Keuringsverslag van een elektrische laagspanning- en zeer lage spanningsinstallatie

NIET CONFORM

Straatnaam St.-Jozefsplein
Huisnummer 39
Busnummer
Postcode 3980
Gemeente TESSENDERLO
Land België

Controlebezoek van een huishoudelijke installatie volgens (KB 08/09/2019) - AREI Boek 1- 6.5. en 4.2.4.3.

Afbeelding schakel- en verdeelbord:

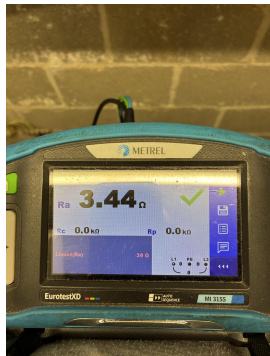
I5.06 De deur en/of afschermplaat van het schakelbord dient (terug)geplaatst te worden. Aanraking van onder spanning staande delen mogelijk. (Boek 1 Afdeling 5.1.4. en 5.3.5.1.A. en 4.2.2.3.)	Openingen dicht
N12 De elektrische installatie was niet volledig toegankelijk, wij hadden geen toegang tot volgende lokalen:	Gemeubeld
N5 De verlichting is nog niet definitief geplaatst.
